# PCN

( Product change notification)

<b>Serie / Artikel</b>	<b>64591, 9012-50-60-TR</b>
<b>Series / Item</b>	<b>SMT Female Connector, 1,27 mm Pitch, horizontal, 50 pin, sel. Au</b>

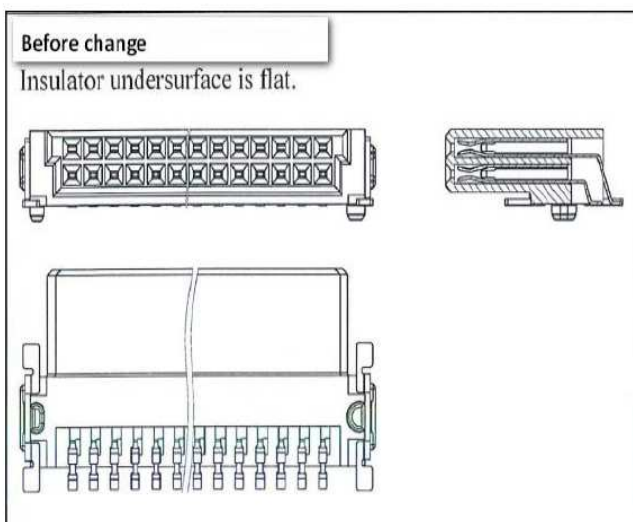
**Zur Optimierung des Bauteils/der Serie werden an der Unterseite des Isolierkörpers Freimachungen/Nuten ergänzt.**

**Das weitere Bauteil ist unverändert. Anbei finden Sie die neue Bauteilzeichnung.**

In order to optimize the component/series, clearances/grooves were added to the underside of the insulator.

The other component is unchanged. Attached you will find the new component drawing.

**Die Änderung gilt für neue Aufträge ab dem 15.02.2023.**

The change applies to new orders from February 15, 2023.
